Mémoire concernant le projet Horne 5 de Ressources Falco Ltée à Rouyn-Noranda
Présenté au Bureau d'audiences publiques sur l'environnement (BAPE)
Par Eau Secours

Annexe 1 – Carte réalisée par la Société pour Vaincre la Pollution rendant état de la contamination du sol au niveau du complexe minier Horne 5

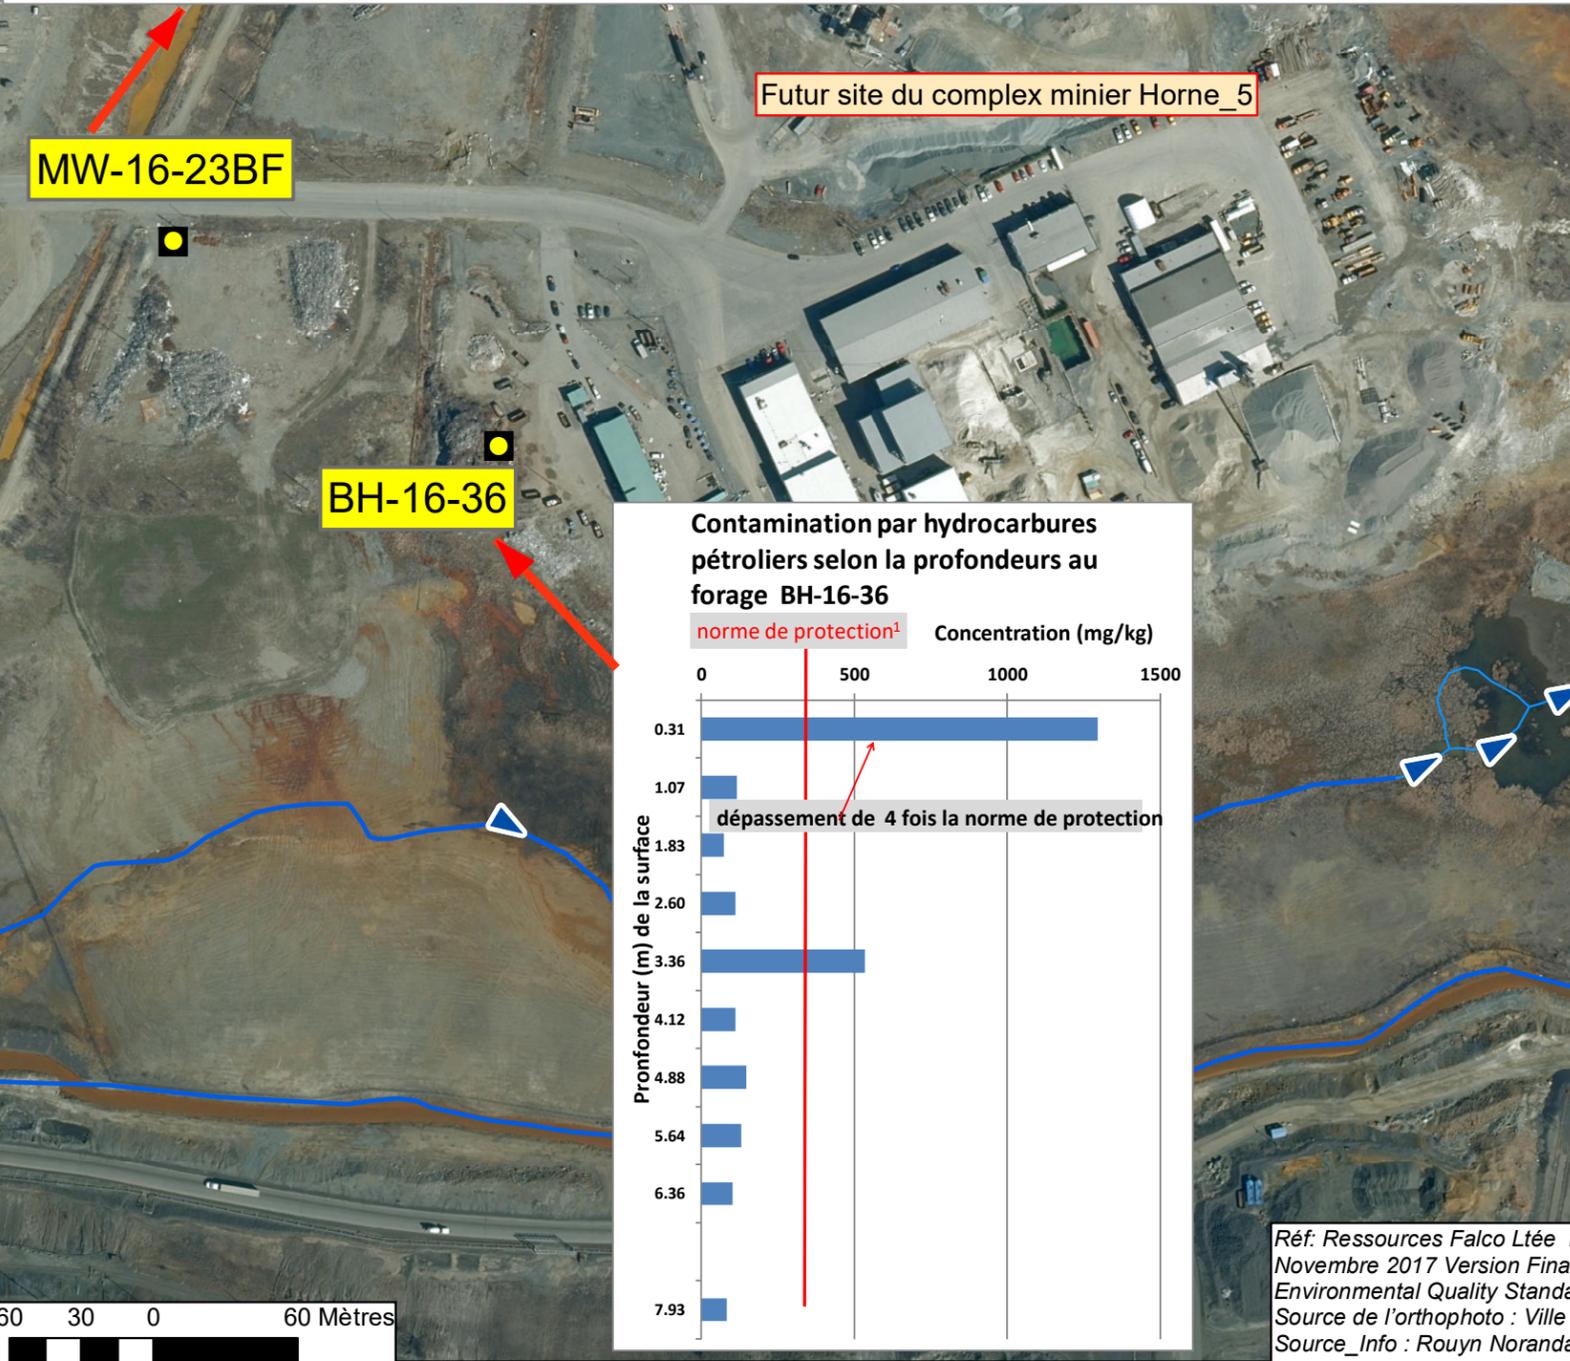
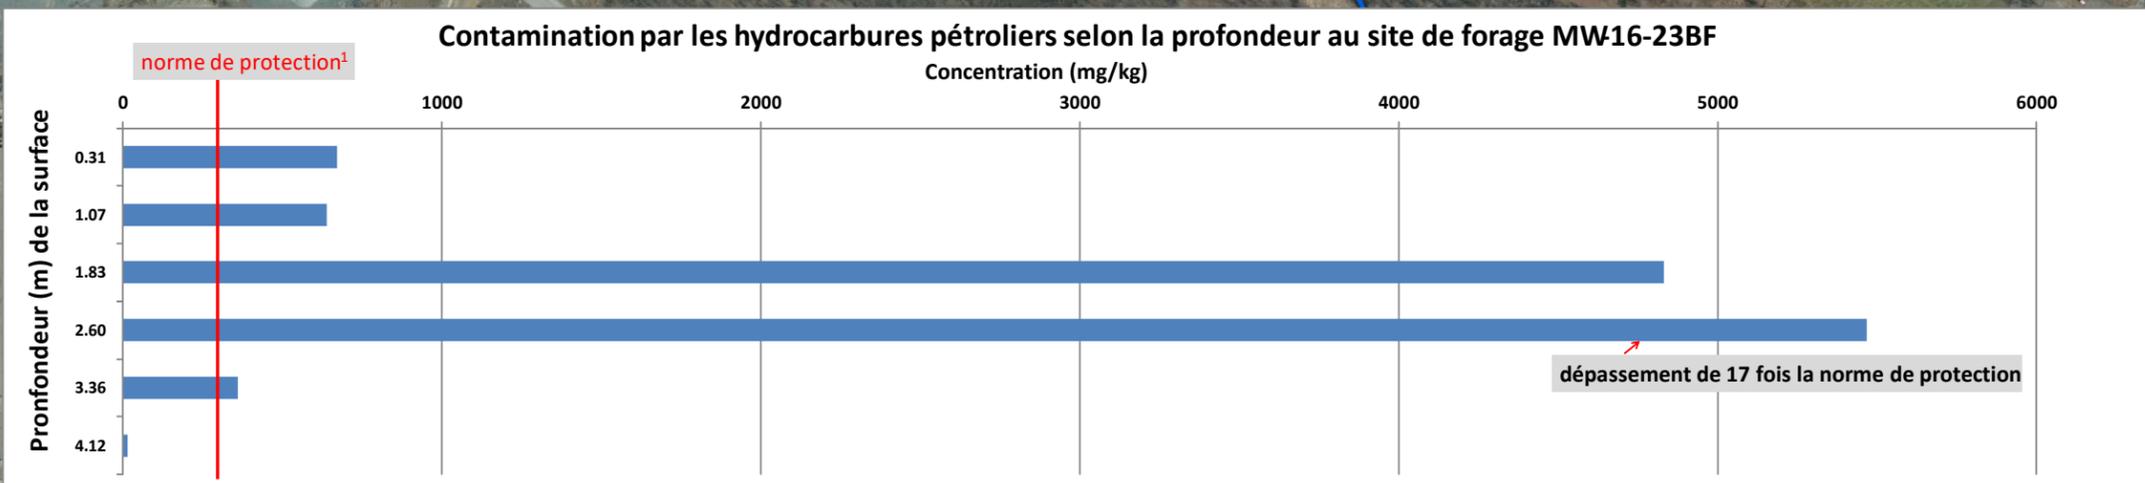
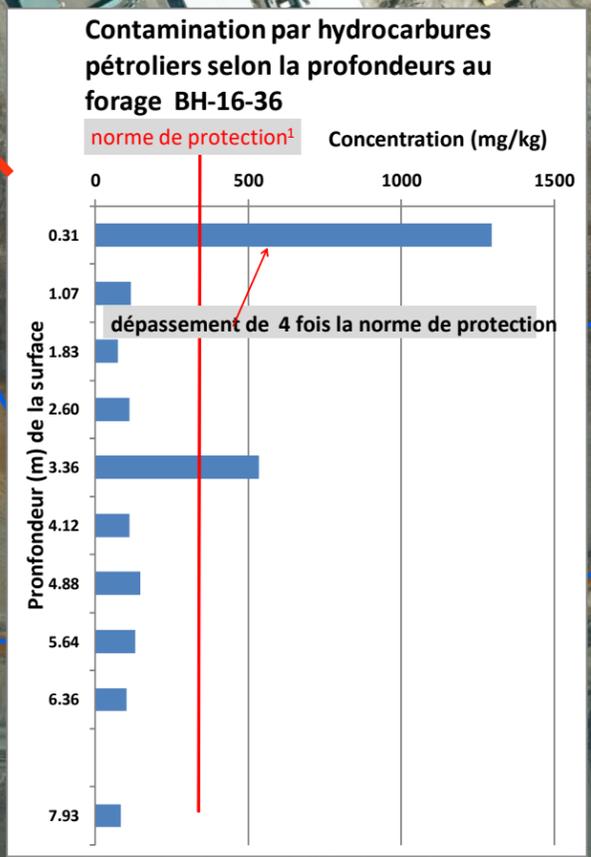
Enfin, on a porté à notre attention le fait que le site convoité pour la construction du CMH5 est actuellement fortement contaminé, notamment en hydrocarbures, mais qu'il ne fera pas pour autant l'objet d'une décontamination. Nous joignons à cet effet une carte produite par la Société pour Vaincre la Pollution (SVP) rendant compte de cette problématique. Les données cartographiées sont tirées de l'Annexe 8-A de l'Étude d'impact réalisée par Falco²². Le manque

de planification d'activités de décontamination nous préoccupe, ici, pour les mêmes raisons que celles évoquées au paragraphe précédent : nous estimons qu'il conviendra de vérifier l'étanchéité des digues du BNO et d'en assurer un suivi rigoureux et indépendant des suivis que Glencore – actuelle propriétaire du BNO – réalise sans doute déjà, car on vient ici générer des activités qui auraient le potentiel d'engendrer une contamination additionnelle de ces eaux par le biais des eaux de ruissellement du CMH5 qui se chargeront probablement en hydrocarbures pétroliers, sur la base des informations que l'on nous a transférées.

En 2016, la contamination par les hydrocarbures pétroliers a été observée sur le terrain de Ressources Falco Ltée à Rouyn à des profondeurs de 0.3 à 3.3 mètres. Lors des travaux d'excavation et de construction du complexe minier de Horne 5, les hydrocarbures pétroliers du site pourront être mobilisés et poser un risque de pollution du bassin Nord Osisko. Ce terrain doit être décontaminé AVANT la construction du complexe minier.
